**AVIS SUR LE PROJET DE REVISION DU ZONAGE D'ASSAINISSEMENT**  
**DES EAUX USEES – COMMUNE DE RAMECOURT**  
**COMMUNAUTE DE COMMUNES DU TERNOIS (PAS-DE-CALAIS)**

=====  
**Expertise d'Hydrogéologue Agréé**  
**en matière d'hygiène publique**  
=====

Le 19 juillet 2024

Figure 1 : Programme de travaux pour la mise en place de l'assainissement collectif – 2006 (source AMODIAG Environnement). Les tranches réalisées sont surlignées en orange.

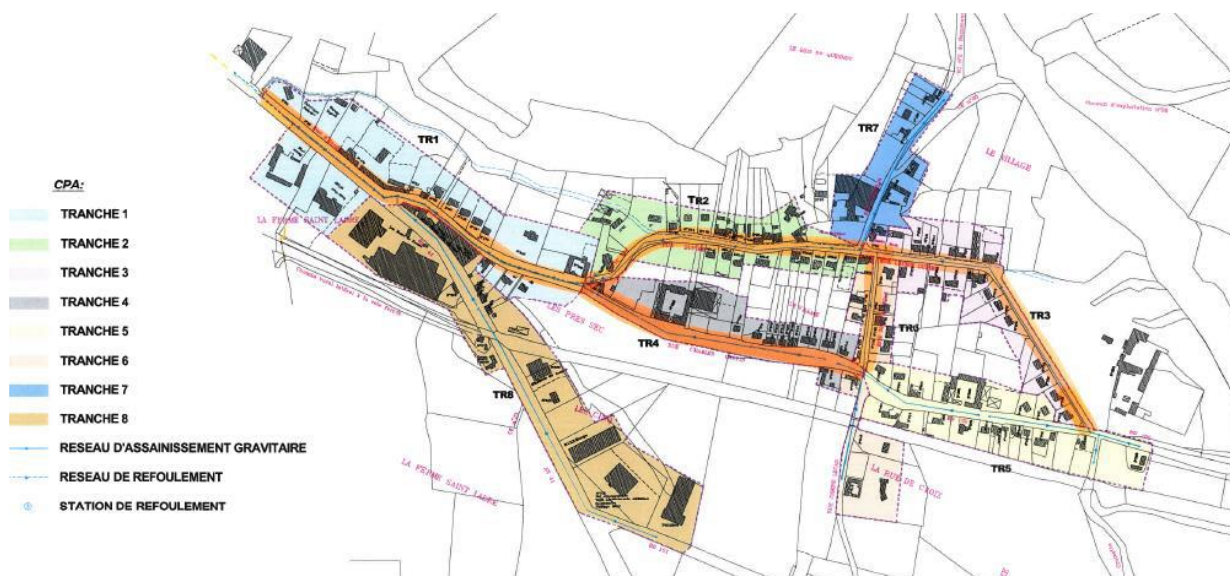
En conformité avec ce zonage, un programme de travaux comportant 8 tranches a été établi en 2006 (voir tableau 1 ci-dessous). Sur ces 8 tranches, 5 ont été à l'heure actuelle réalisées (tranches 1,2,3,4 et 6 sauf rue Lecas côté voie ferrée), comme représenté figure 1.

Le réseau actuellement réalisé a une longueur de 2300 ml environ (dont 300 ml de refoulement) pour 102 immeubles desservis, et comporte un poste de refoulement dimensionné pour reprendre la totalité des immeubles raccordés selon les 8 tranches du programme de travaux et permettant de refouler la totalité des effluents vers la station de Gauchin-Verloingt.

Compte-tenu de l'avancement actuel du programme de travaux défini en 2006, les tranches 5,7 et 8 initialement prévues restent à réaliser, en plus de la partie « voie ferrée » de la rue Lecas.

Afin d'atténuer le risque de contamination lié à la non-conformité des systèmes d'ANC existants, je préconise que l'ordre de priorisation suivant soit respecté pour la mise en œuvre des travaux :

1. Partie de la Tranche 6 non encore réalisée : Rue Joseph Lecas (partie « voie ferrée » située dans le périmètre de protection éloignée)
2. Tranche 5 : Rue Charles Chopin (partie située dans le périmètre de protection éloignée)
3. Tranche 8 : D841/D101 (zone d'activité en particulier)

#### 4. Tranche 7 : Rue d'Herlin-le-sec.
